## **ACLARACIÓN DE CONSULTAS**

### **SOLICITUD DE COTIZACIÓN N° 010-2024-IGP**

### **ADQUISICIÓN DE CÁMARA DE MEDICIÓN DE RESPIRACIÓN DEL SUELO Y 06 ACUMULADORES DE ENERGÍA - EQUIPO DE UPS 2KVA**

### **CONTRATO N° PE501086050-2023-PROCIENCIA-BM**

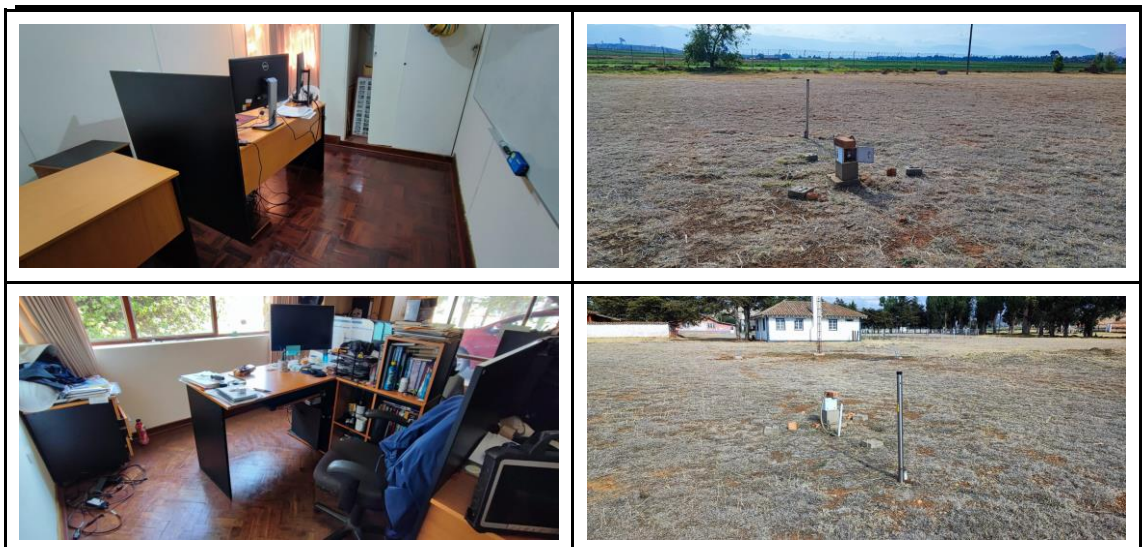
Indicar la ubicación de cada UPS y facilidades de instalación

Las UPS serán instaladas en oficinas y en exteriores, el IGP proveerá las tomas de energía y el gabinete de protección.

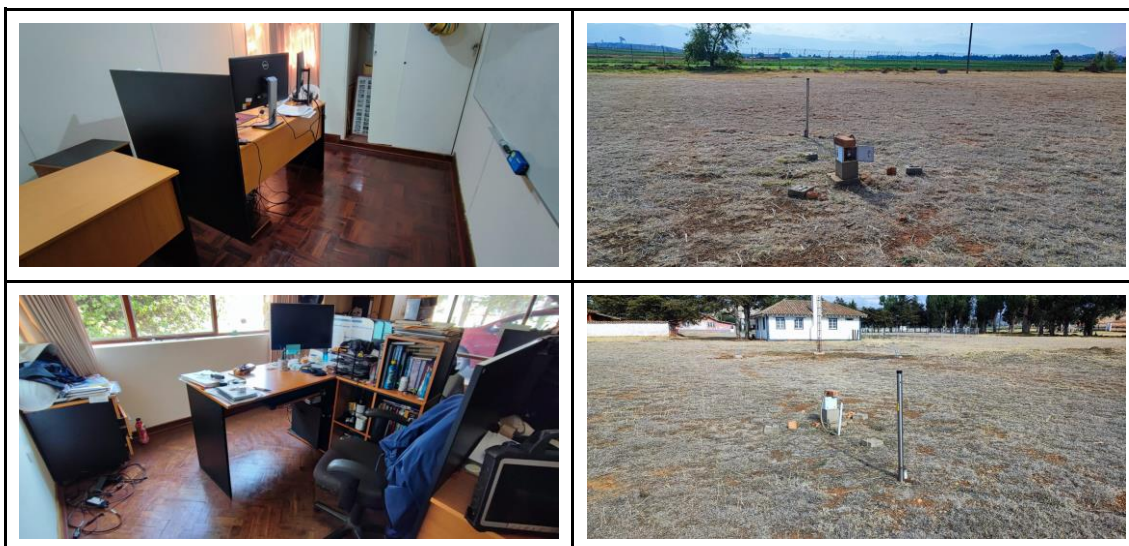
Pueden enviarnos fotos del ambiente donde se va instalar los equipos o un diagrama

Se remite lo solicitado.
